改善箇所説明図

改善措置の内容

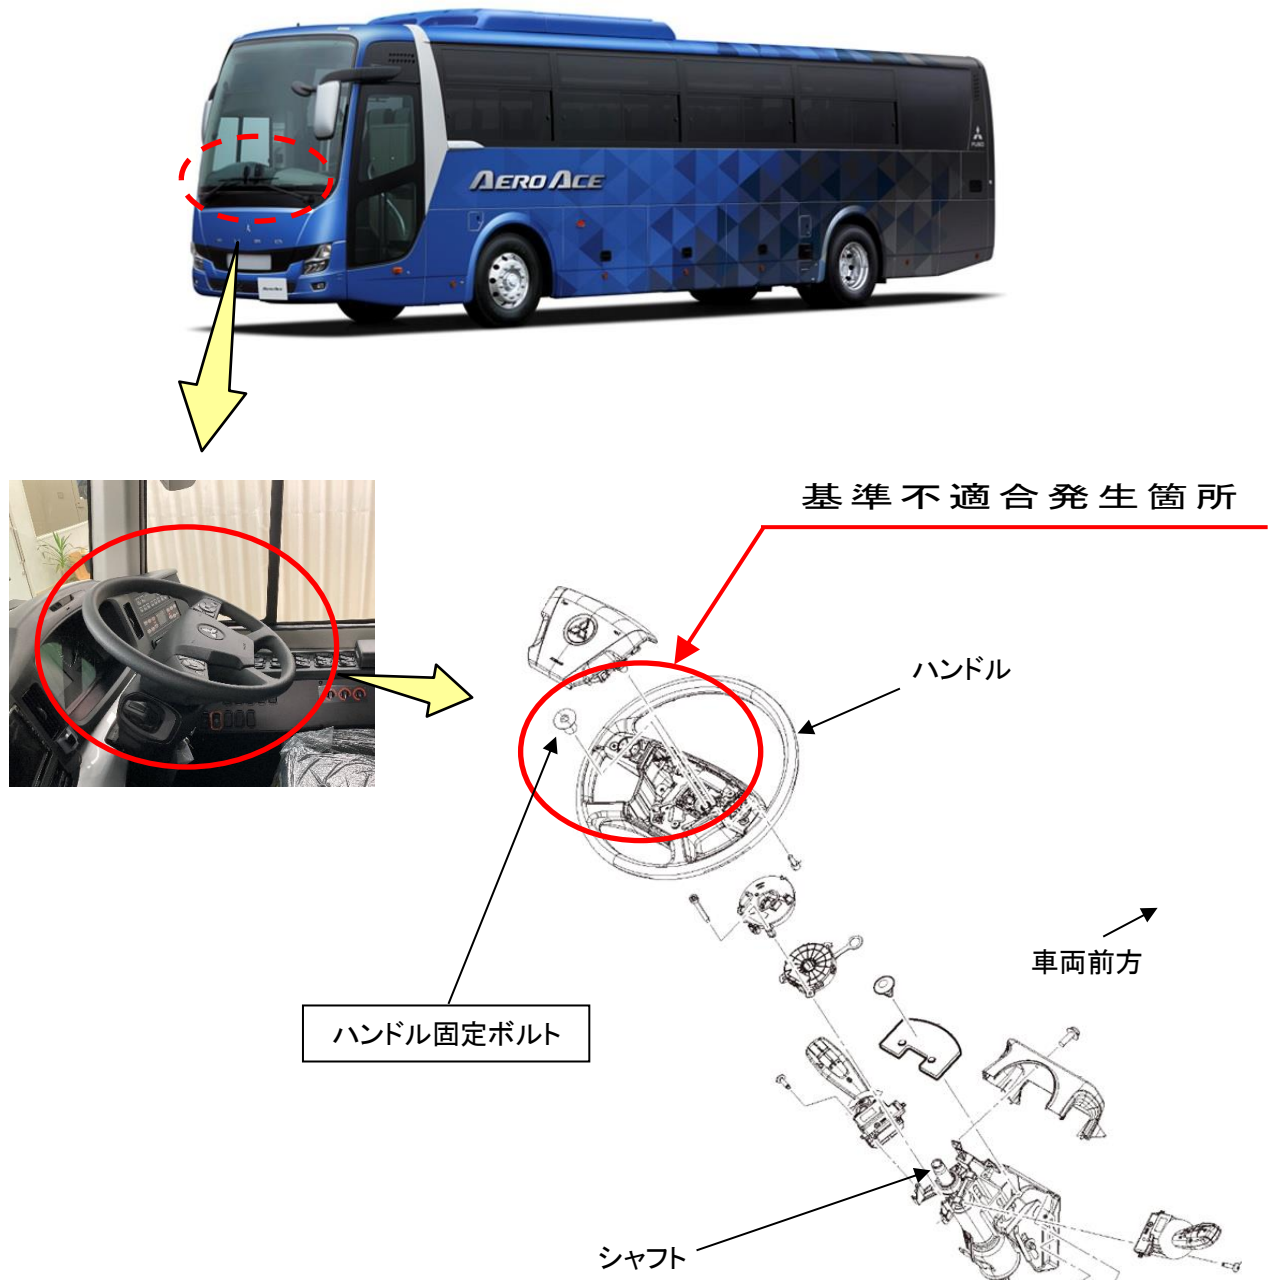
大型観光バスにおいて、ハンドル固定ボルトの締付け工程が不適切なため、当該ボルトを取付けずに出荷された車両がある。そのため、ハンドルがシャフトから外れるおそれがある。

注：□ は、装着および規定トルクで締付ける部品を示す。

全車両、ハンドル固定ボルトを点検し、取付けられていない場合は当該ボルトを規定トルクで締付け、取付けられていた場合は規定トルクで締付ける。

識別：作業完了車には、ハンドル調整レバー部のブラケットに白色ペイントを塗布する。
